設工認その13の補正について（添付書類4）

令和2年12月16日
日本原子力研究開発機構
原子力科学研究所

添付書類4．制御棒の挿入性に係る説明書（制御棒駆動機構）について、以下のとおり記載を見直す。

図-4.5 制御棒駆動機構及び制御棒駆動機構案内管 地震応答解析モデル

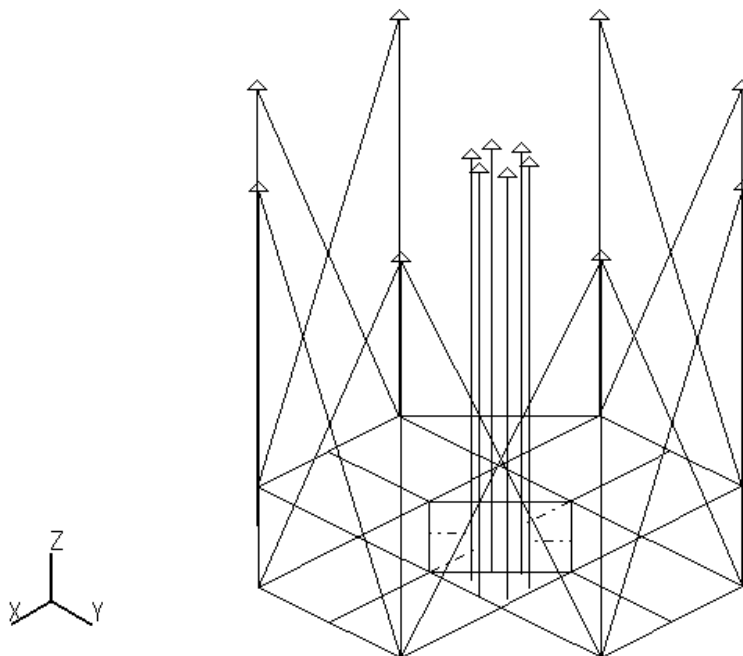
以下に示すとおり図-4.5に注記を追加する。

注) 入力地震波の向きについては、上記モデル図の X 軸方向を NS 方向、Y 軸方向を EW 方向に設定している。

別図-4.3.1 基準地震動 Ss-D における各種時刻歴

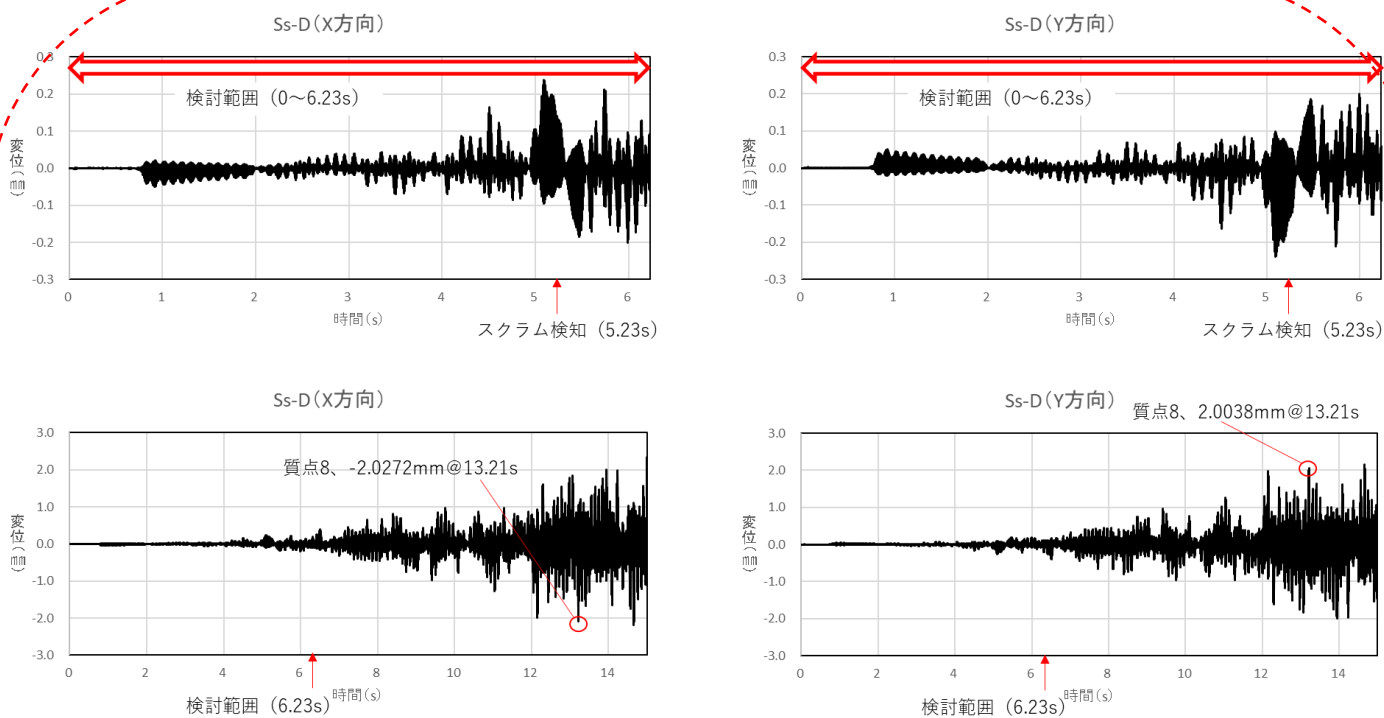
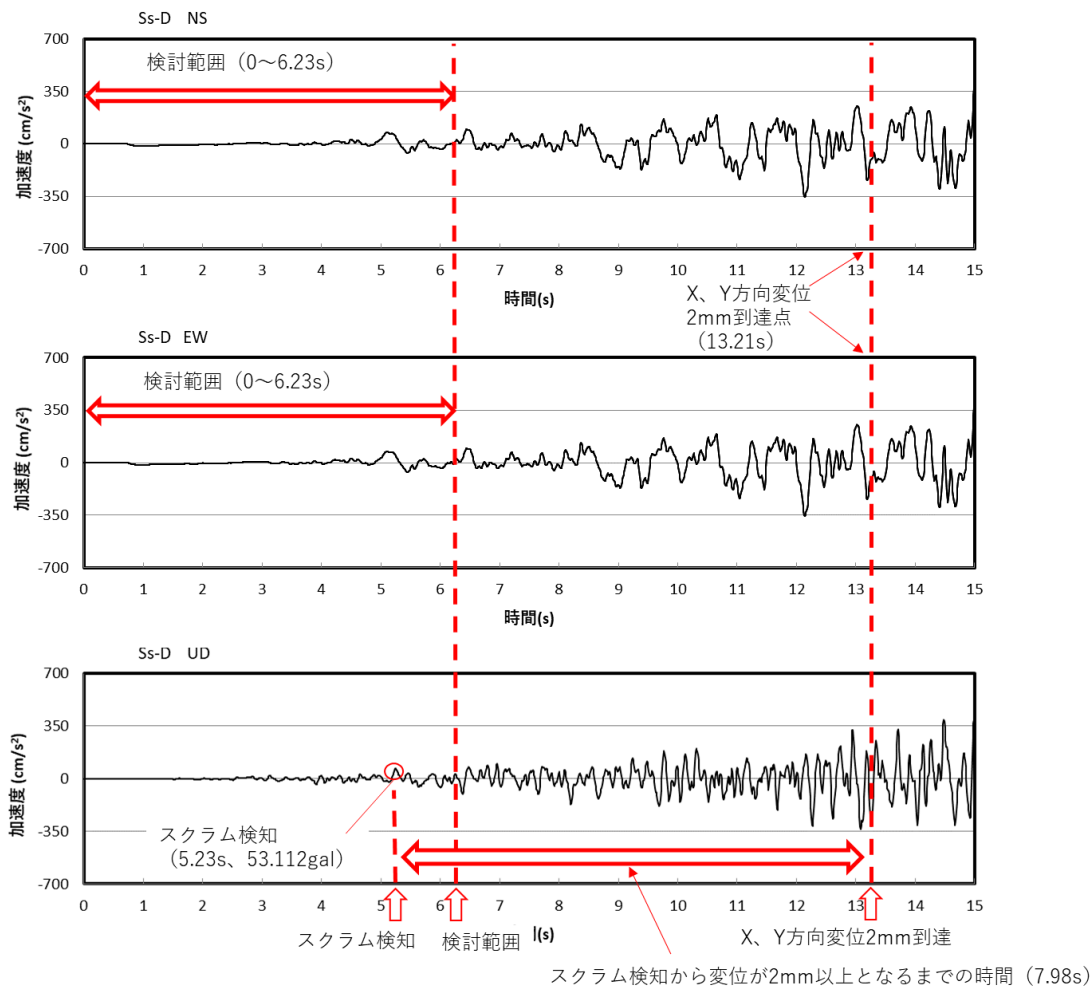
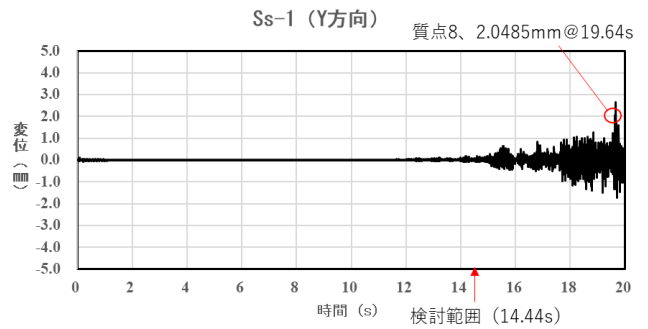
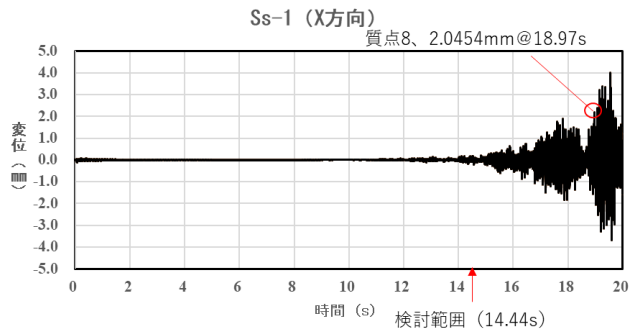
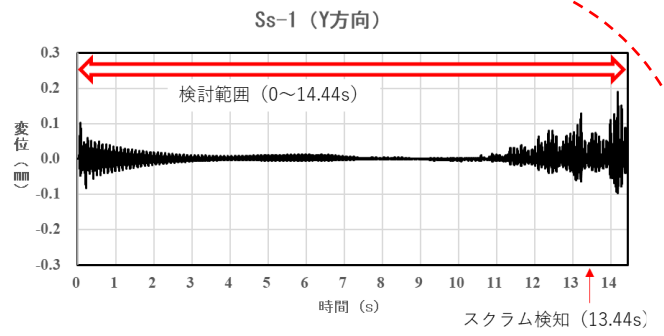
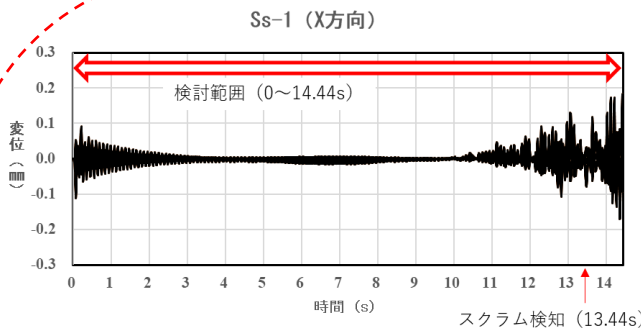
また、次ページ以降に示すとおり、新たに別図-4.3.1～別図-4.3.5 を追加する。

別図-4.2.1～別図-4.2.5 及び別図-4.3.1～別図 4.3.5 の制御棒駆動装置の変位の時刻歴から、制御棒が挿入完了する時刻までの検討範囲内の制御棒駆動装置の最大変位は 0.3mm 以下であることが分かる。また、別図-4.3.1～別図 4.3.5 の原子炉建家地階 (GL-7.3m) における床応答の時刻歴から JRR-3 では地震の初期のわずかな揺れでスクラムを検知し、制御棒の挿入を完了することができることがわかる。加えて以下に示すようにスクラム検知から挿入完了までの時間 (1 秒) と比較し、スクラム検知時刻から制御棒駆動装置の変位が 2mm 以上となるまでには十分な時間がある。

別図-4.3.4 基準地震動 Ss-3 における各種時刻歴

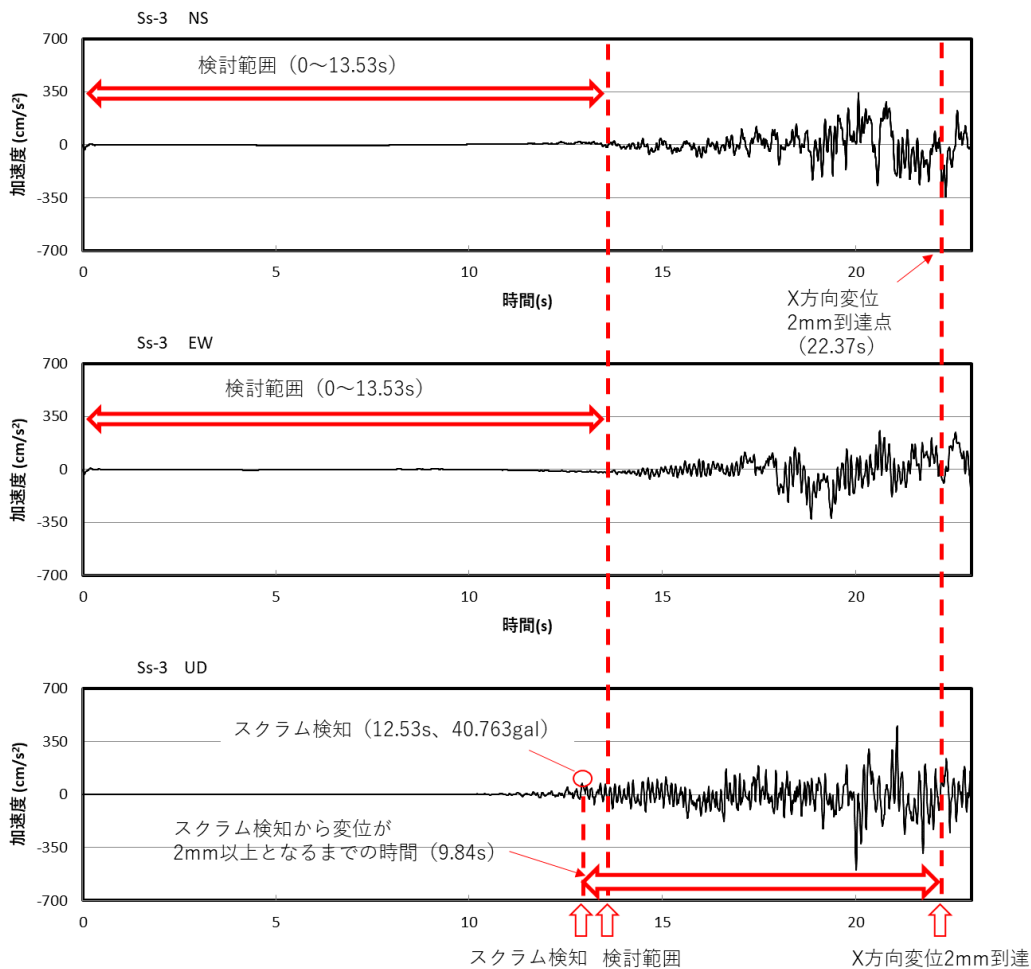
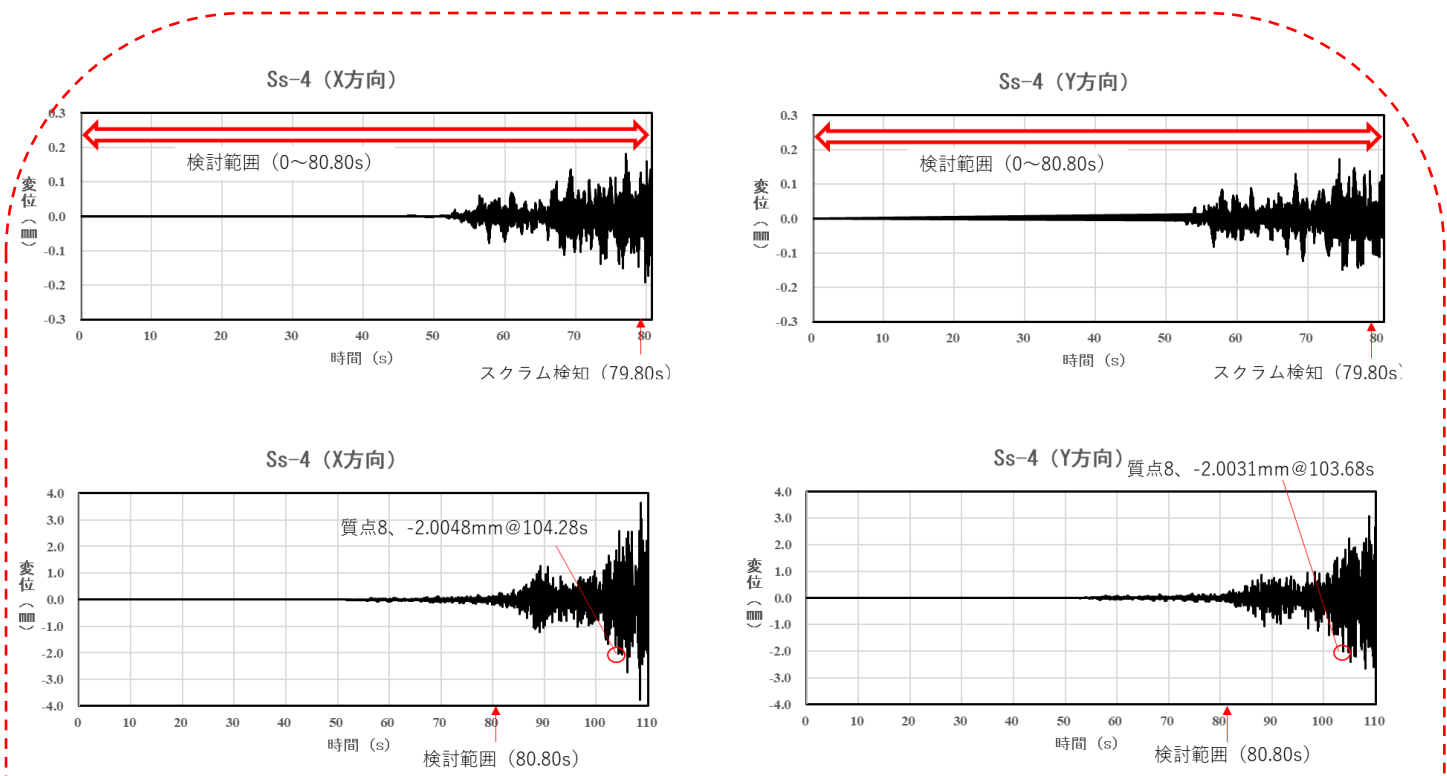
Y方向は地震の全時刻に亘って変位が2mmを超えることはない
